## 2. S-Bahn-Stammstrecke München

### 6. Planänderung

#### zum Planfeststellungsbeschluss PFA 2

#### (Anpassung Station Hp Marienhof)

Abb. 1: Bereich der Brunnenherstellung „von unten“

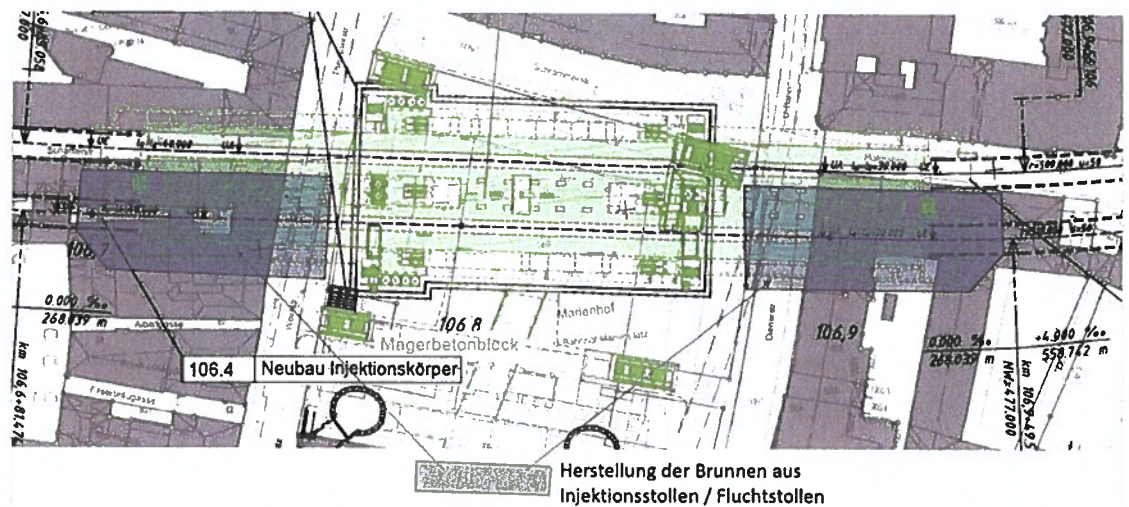
Zur Minimierung dieser Bautätigkeiten an der Oberfläche und der Eingriffe in Privateigentum werden die Absenk- bzw. Entspannungsbrunnen für die bergmännische Bauweise im südlichen Bereich überwiegend - soweit dies technisch und geometrisch möglich ist - aus den angepassten Injektionsstollen und aus den zuerst aufgefahrenen Teilquerschnitten der Fluchtstollen hergestellt (voraussichtlich ca. 20 Stück).

Die geänderte Herstellungsweise dieser Brunnen führt somit in diesen Bereichen zu erheblich weniger Brunnen an der Oberfläche und damit zu geringeren Belastungen aus deren Herstellung (z.B. Lärm bei Herstellung und bauzeitlichem Betrieb, tatsächliche vorübergehende Grundinanspruchnahme an der Oberfläche sowie Einschränkungen oder Zusatzmaßnahmen bei der Brunnenherstellung), weil die oberirdische Errichtung von Brunnen insbesondere auf Privatgrund in dem Maß entbehrlich wird, in dem sie aus den Injektionsstollen und Fluchtstollen heraus hergestellt werden.
